改善箇所説明図

図：左ハンドル車

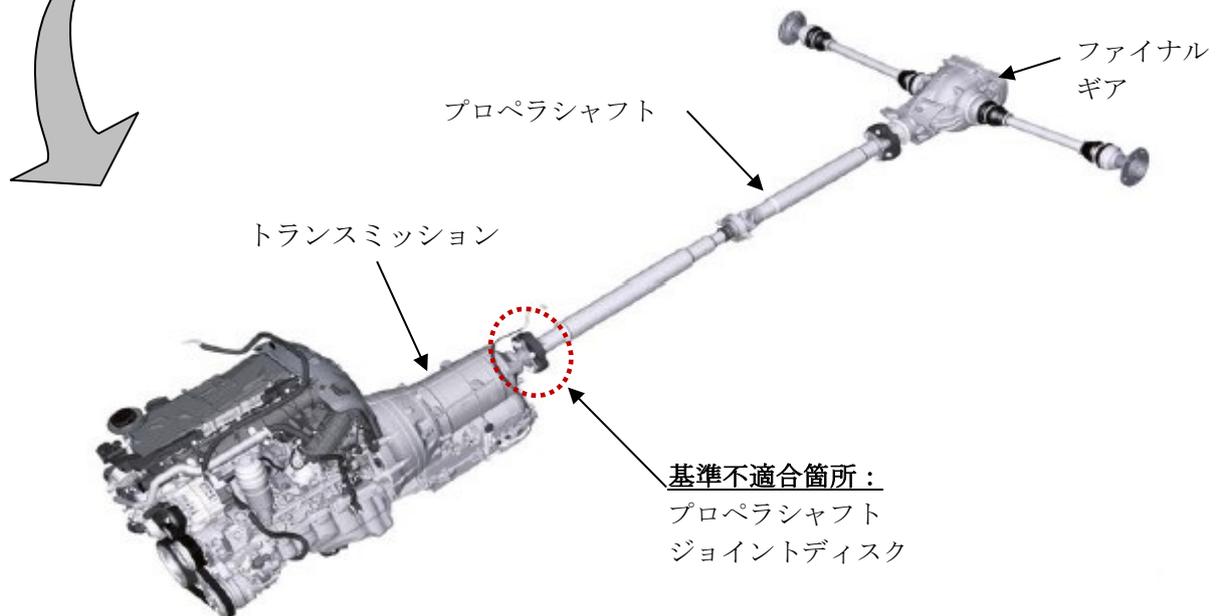
動力伝達装置において、プロペラシャフトとトランスミッションを接続するジョイントディスクの製造が不適切なため、当該ディスクの強度が不足しているものがある。そのため、駆動トルクによりディスクが破損し、そのままの状態で使用を続けると、走行中に異音が発生、最悪の場合、プロペラシャフトが外れ、走行不能となるおそれがある。

全車両、ゴム製のジョイントディスクに交換する。

識別： 不具合品のジョイントディスクはアルミニウム製であり、外観で判別が可能であるため、特別な識別は行わない。
